ANEXO 1

PROYECTO DE EJECUCIÓN

38 VIVIENDAS VPO, GARAJES Y TRASTEROS

U.2.1 de la U.E.2 del AR-1, de CORELLA (NAVARRA)

INSTALACIÓN DE PCI
PLANTA BAJA y SEMISÓTANO

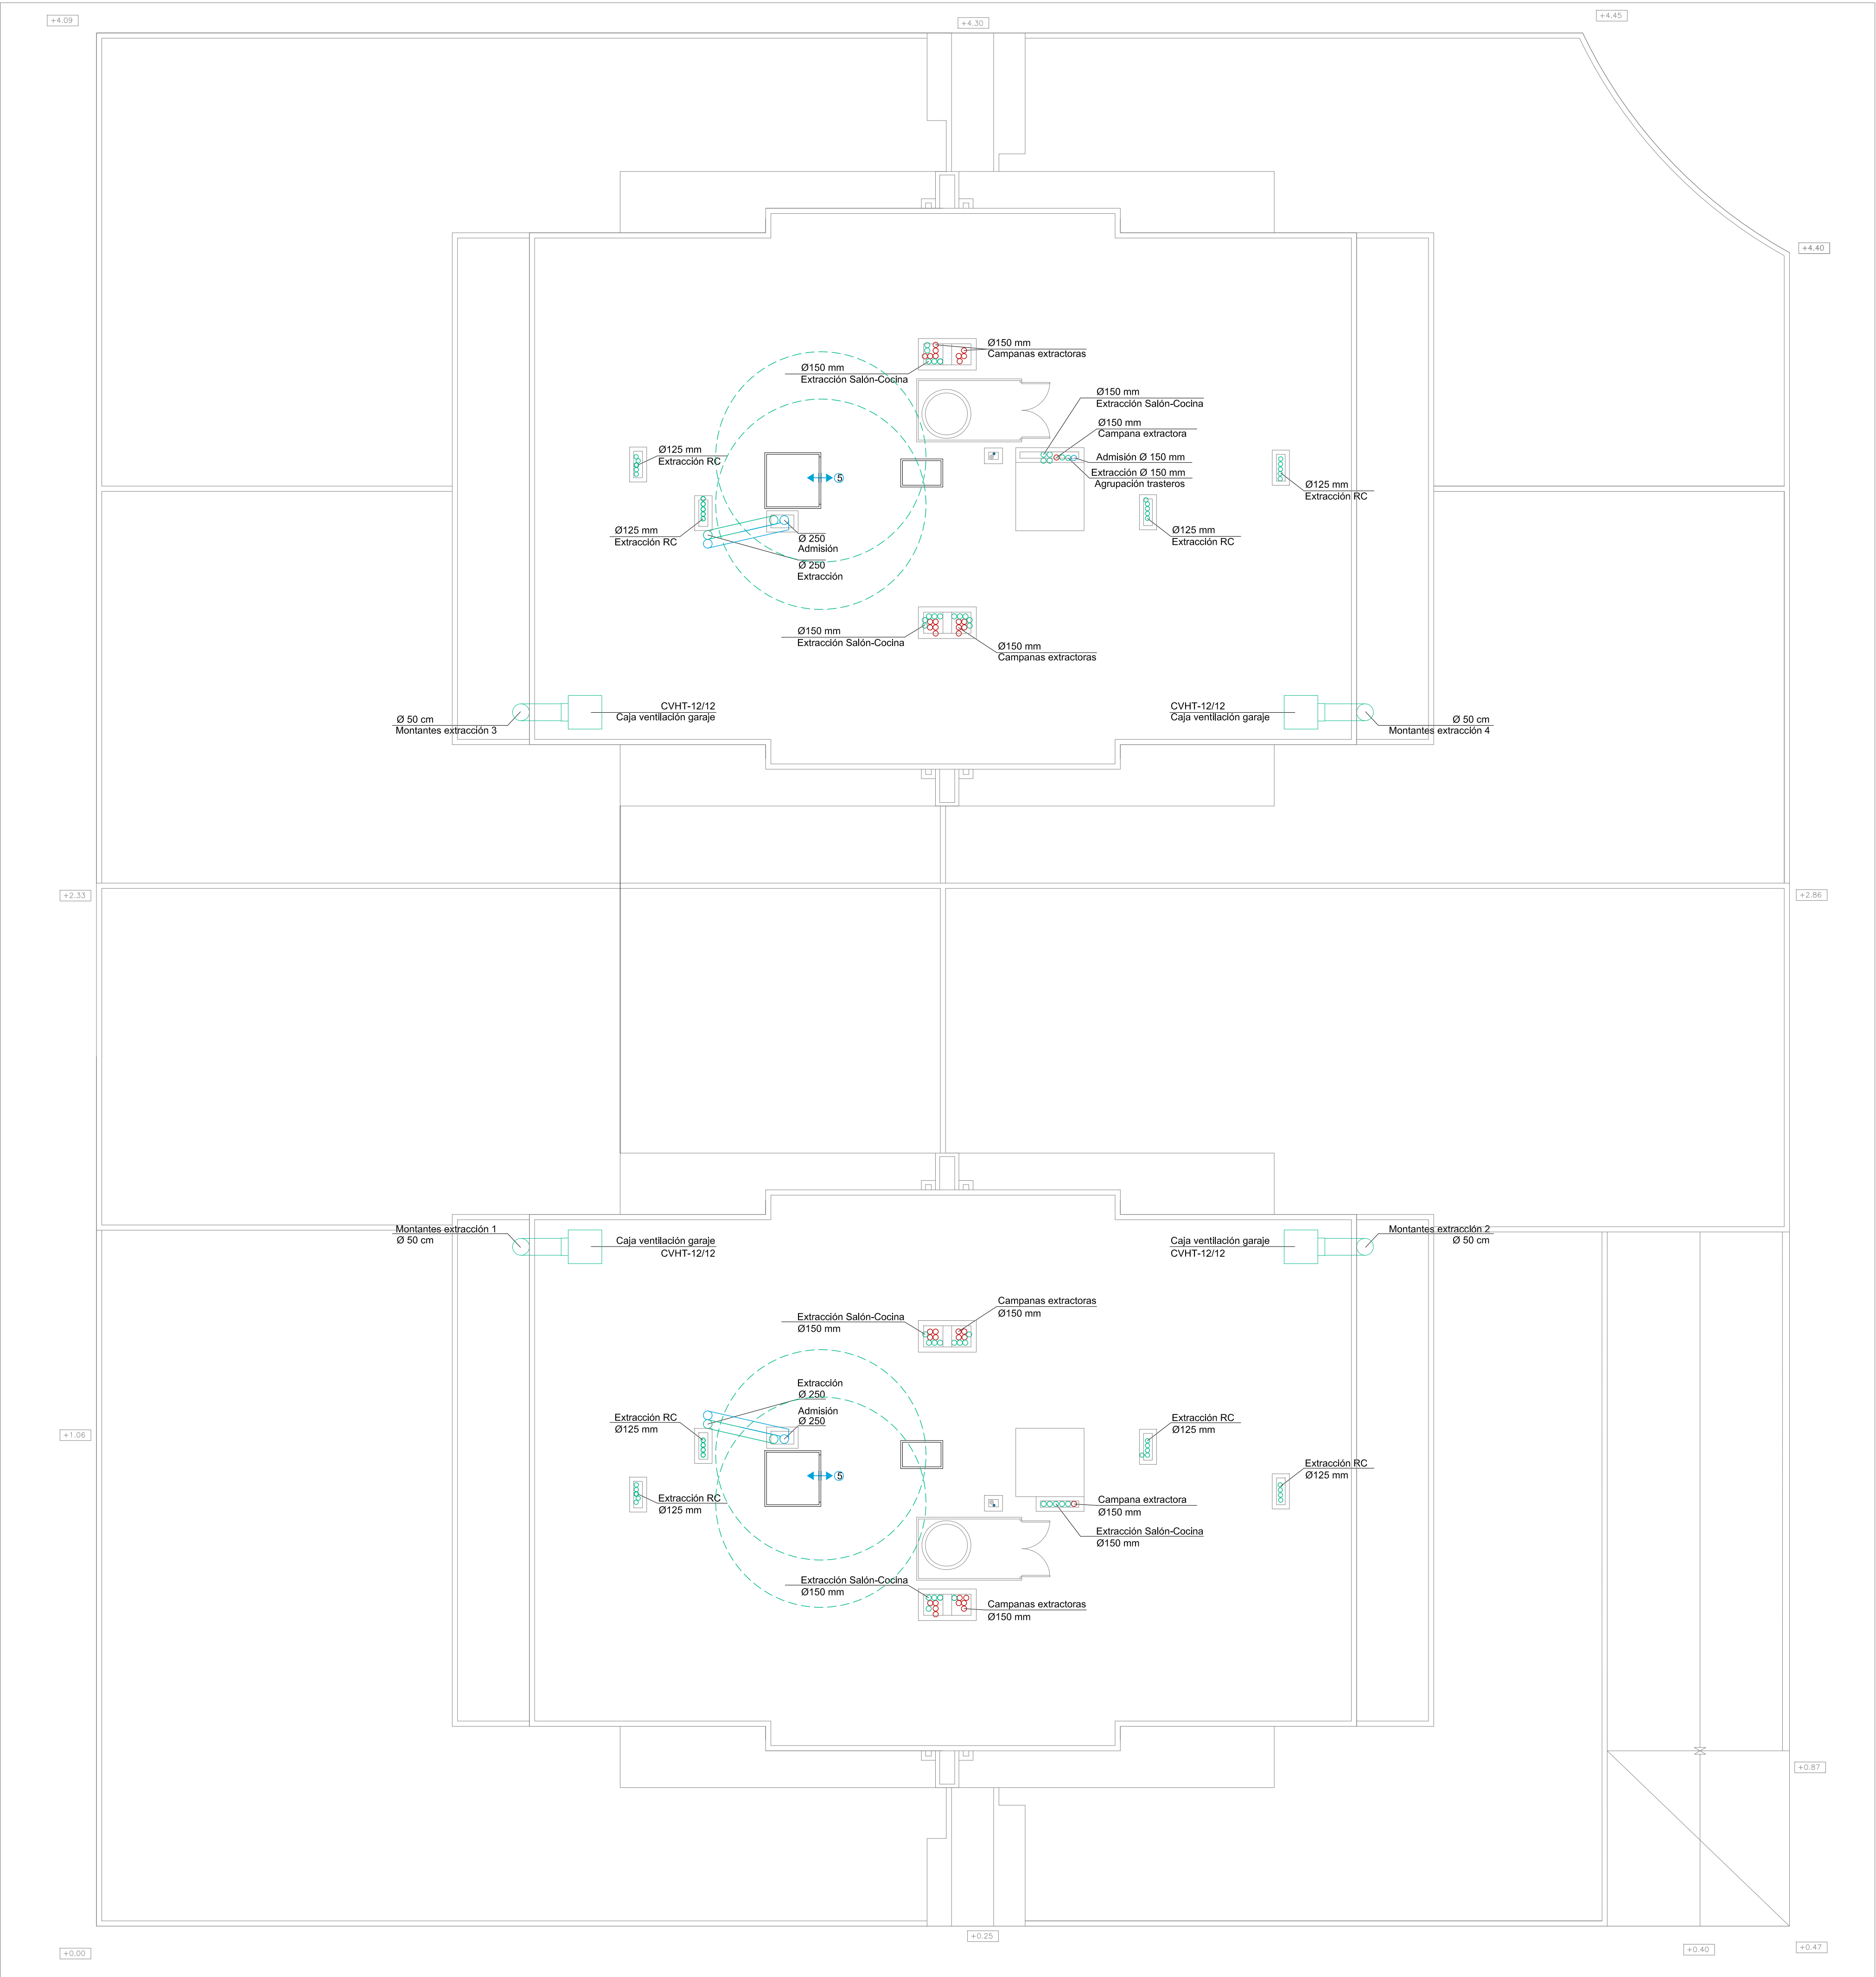
Punto 7.- El tiempo de resistencia al fuego no debe ser menor que el establecido para el sector de incendio del uso aparcamiento al que sirve el local de riesgo especial de los trasteros, conforme a la tabla 1.2 (CTE DB SI 1).

Se trataba de un error tipográfico del plano, ya que la agrupación de trasteros está sectorizada mediante bloque de hormigón volcánico de 10 cm con una resistencia EI-120, tal y como se indica en la justificación del CTE-DB-SI, según queda reflejado en el plano nº I01A que se adjunta.
